Rapport de l'Inspection des installations classées

Visite d'inspection du 22/07/2025

SERVIPHAR SASU

Références : UD35/2025-298
Code AIOT : 0005518059

Figure 1: Parafoudre - Cellule 5

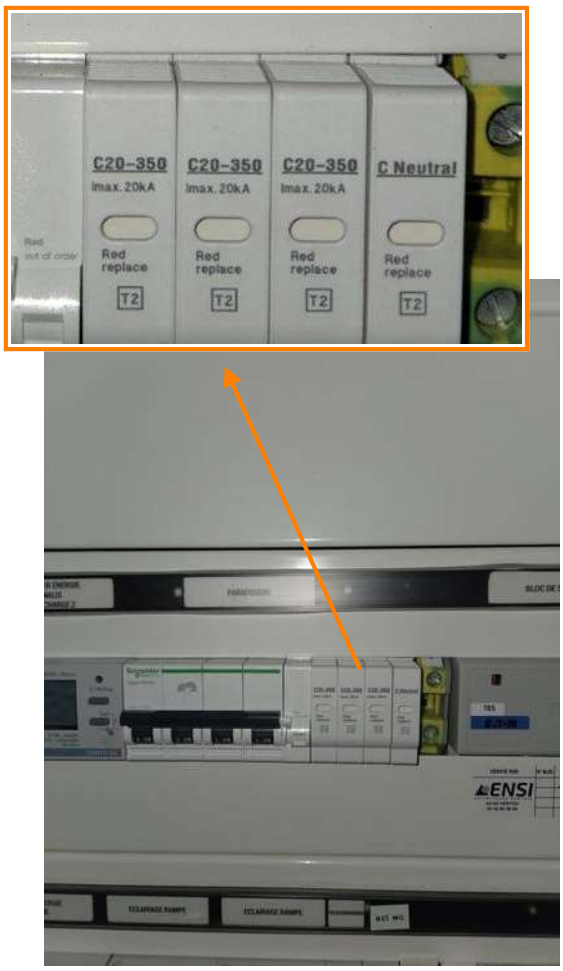
Référence réglementaire : Arrêté Ministériel du 04/10/2010, article Article 19
Thème(s) : Risques accidentels, Étude technique, mesures de prévention et dispositifs de protection
Prescription contrôlée : En fonction des résultats de l'analyse du risque foudre, une étude technique est réalisée, par un organisme compétent, définissant précisément les mesures de prévention et les dispositifs de protection, le lieu de leur implantation ainsi que les modalités de leur vérification et de leur maintenance [...].
Constats : Une étude technique foudre a été établie par la société RG Consultant en juin 2021. Cette étude indique que pour assurer la protection extérieure des bâtiments (effets directs) : - des travaux et des tests sont à réaliser car : • la tête électronique des paratonnerres à dispositif d'amorçage (PDA) n'a pas pu faire l'objet de test de bon fonctionnement : le site est donc jugé comme n'étant pas protégé contre les effets directs de la foudre ; • le compteur de coup de foudre présent sur la descente de la cellule 4 est hors service ; • certains conducteurs de descente sont arrachés en toiture ; • certaines distances de séparation ne sont pas respectées avec chemins de câble en toiture ; - un paratonnerre PDA testable « in situ » doit être installé ; - des prises de terre doivent être créées ; - la mise à la terre de la canalisation des robinets d'incendie armé (RIA) doit être reprise. Cette étude technique foudre indique que pour la protection intérieure des bâtiments (effets indirects), afin qu'elle soit opérationnelle pour l'ensemble du bâtiment, des parafoudres de type 1 et 1+2 de niveau IV doivent notamment être mis en place sur le TGBT (tableau général basse tension) et sur le TCD (tableau divisionnaire). *cf. demandes au Point N° 4 – Vérifications complète et visuelle*

Référence réglementaire : Arrêté Ministériel du 04/10/2010, article Article 21
Thème(s) : Risques accidentels, Vérification complète
Prescription contrôlée : L'installation des protections fait l'objet d'une vérification complète par un organisme compétent, distinct de l'installateur, au plus tard six mois après leur installation. [...] L'état des dispositifs de protection contre la foudre des installations fait l'objet d'une vérification complète tous les deux ans par un organisme compétent. [...] Si l'une de ces vérifications fait apparaître la nécessité d'une remise en état, celle-ci est réalisée dans un délai maximum d'un mois.
Constats : Les dispositifs de protection foudre installés sur les cellules 5 et 6 de l'établissement ont fait l'objet d'une vérification complète initiale par l'organisme compétent LAUMAILLÉ LUSSAULTS en février 2023 (extension de l'établissement réalisé en décembre 2022). Cette vérification complète a mis en exergue plusieurs observations sur les dispositifs extérieurs (impossibilité de tester les paratonnerres PDA, absence de liaison équipotentielle, etc.) et sur les dispositifs intérieurs de protection contre la foudre (dimensionnement des parafoudres non conforme à l'étude technique car les parafoudres installés dans les armoires des cellules 5 et 6 sont de type 2 et non de type 1+2). L'exploitant a présenté le bon d'intervention de la société SATI du 30/03/2023 qui indique que les parafoudres installés dans les armoires des cellules 5 et 6 ont été remplacés par des parafoudres de type 1+2 de protection niveau 4. Néanmoins, l'inspection des installations classées a constaté que les parafoudres installés dans les armoires électriques des cellules 5 et 6 de l'entrepôt sont toujours des parafoudres de type 2 (et non de type 1+2 comme l'a certifié la société SATI). *cf. photos en Annexe I du rapport*. Le rapport de vérification complète des installations réalisé par l'organisme LAUMAILLÉ LUSSAULT le 13/07/2023 signale les mêmes observations que le rapport de vérification complète initiale de février 2023, notamment les suivantes : - absence de moyen de test des paratonnerres sur site (réserve présente depuis 2016) : le site est donc jugé non protégé du risque foudre : - distance de séparation non conforme avec chemin de câble en toiture ; - équipotentialité TP/TG non conforme ; - les parafoudres installés dans les armoires électriques des cellules 5 et 6 ne sont pas de type 1+2 mais uniquement de type 2 (malgré l'intervention de la société SATI en mars 2023). **L'organisme compétent conclut donc que l'installation de protection contre la foudre n'est pas conforme.** L'inspection des installations classées note que l'exploitant n'a pas effectué la dernière vérification complète bisannuelle avant le 13/07/2025.

Au vu des constats relevés, l'inspection des installations classées propose à Monsieur le Préfet un arrêté de mise en demeure. Par ailleurs, l'inspection a contrôlé les compteurs foudre qui n'ont enregistré aucun impact foudre.
Demande à formuler à l'exploitant à la suite du constat : **<u>> Dans un délai d'un mois</u>, l'exploitant doit mettre en place les actions pour que les installations de protection contre la foudre de l'établissement soient remises en état.** **<u>> Dans un délai d'un mois</u>, l'exploitant devra réaliser la vérification complète bisannuelle de l'installation de protection contre la foudre par un organisme compétent.**
Type de suites proposées : Avec suites
Proposition de suites : Mise en demeure, respect de prescription
Proposition de délais : 1 mois
